Sitzungsvorlage

Nummer: **21/1986**
Datum: **20.12.2021**

5. Antrag auf Bauvoranfrage Umbau und Erweiterung Wohnhaus; Rieslingweg 17, Flst. Nr. 1666, 88709 Meersburg, Gem. Meersburg

Lageplan

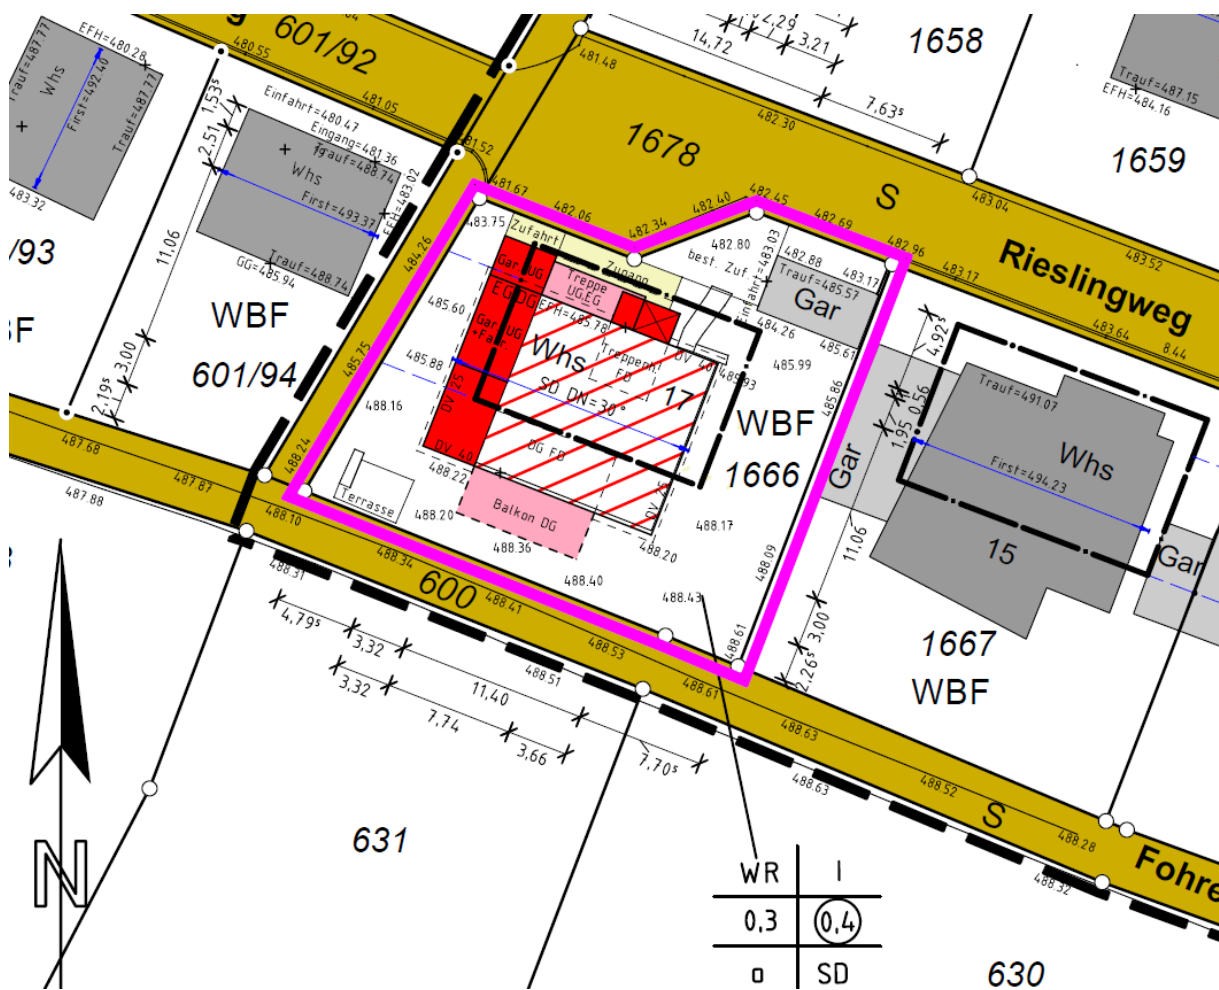
Frage: wird einer Erhöhung des Daches um 50 cm gegenüber dem bestehenden Gebäude zugestimmt?

Aus Sicht der Bauverwaltung ist eine geringfügige Überschreitung der Gesamtgebäudehöhe städtebaulich begründbar.

Frage: wird der Erweiterung des Wohnhauses in westlicher Richtung um 3.32m zugestimmt?

Aus Sicht der Bauverwaltung ist werden die gültigen Baugrenzen nicht um 3.32 m überschritten, sondern um geringere (im Lageplan nicht vermaßte) Abstände und sind in der Tiefe von ca.2m aus Sicht der Bauverwaltung städtebaulich begründbar.

Frage: wird dem nordseitigen Anbau eines Aufzugs mit barrierefreiem Zugang vom Rieslingweg über alle Geschosse zugestimmt?

Aus Sicht der Bauverwaltung ist die Wanderrhöhung in der dargestellten Höhe (bis in das Dachgeschoss) städtebaulich nicht begründbar. Ein Anbau des Aufzugsturmes bis max. zum Obergeschoss ist aus Sicht der Bauverwaltung städtebaulich begründbar.

Frage: wird der Errichtung einer Dachgaube mit vorgelagertem Balkon in südlicher Richtung zugestimmt?

Aus Sicht der Bauverwaltung wird keine Gaube, sondern ein Zwerchhaus mit vorgelagertem Balkon mit einer Gesamtlänge von 7.74 m (ca. 50 % der Gesamtdachlänge) geplant.

Das Zwerchhaus übersteigt die maximal zulässige Gesamthöhe bei eingeschossigen Gebäuden (3,0m) um ca. 3m. Dies ist aus städtebaulicher Sicht nicht begründbar.

Frage: wird einer Überschreitung der zulässigen GFZ um 60 qm (25%) zugestimmt?

Eine Planung auf Basis eines „zurückversetzten“ Dacheinschnittes/Gaube, ca. 1,5m hinter der VK des Gebäudes und einer maximalen Balkontiefe von 1,5 m vor der Außenwand ist aus Sicht der Bauverwaltung Gebäudes städtebaulich begründbar.

Antwort: Die durch die Bauverwaltung vorgestellten Planungsanpassungen wird es zu einer geringeren Überschreitung der GFZ führen welche städtebaulich begründbar wären.
